Number	G6-4
Score	184 / 487
Rank	13位

部品実装割合

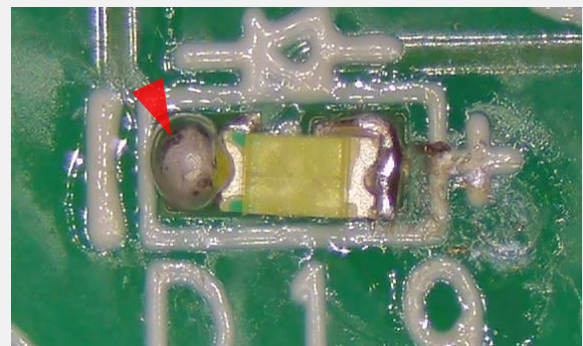
取付方向相違
IPC-A-610G 7.1.1.1を参照

はんだ不足&FOD
IPC-A-610G 8.3.2, 10.6.2を参照

はんだ過多
IPC-A-610G 8.3.2を参照

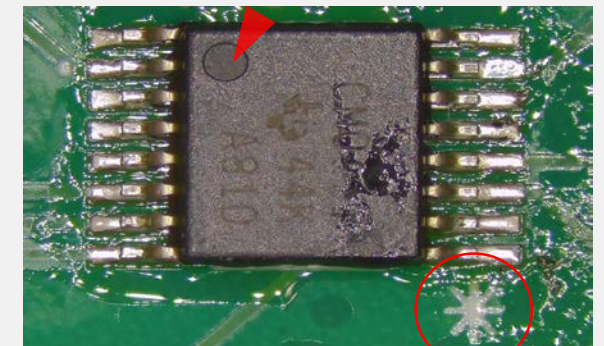
取付方向相違
IPC-A-610G 7.1.1.1を参照

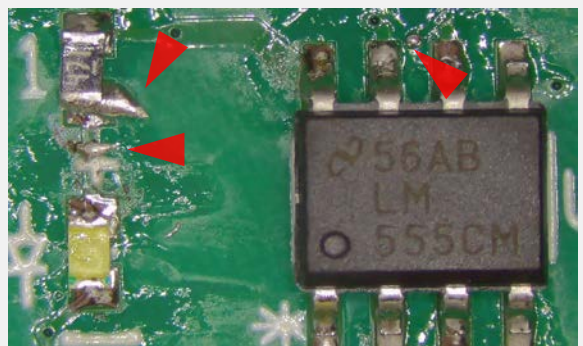
はんだの突起&FOD&はんだボール
IPC-A-610G 5.2.10,10.6.2,5.2.7.1を参照
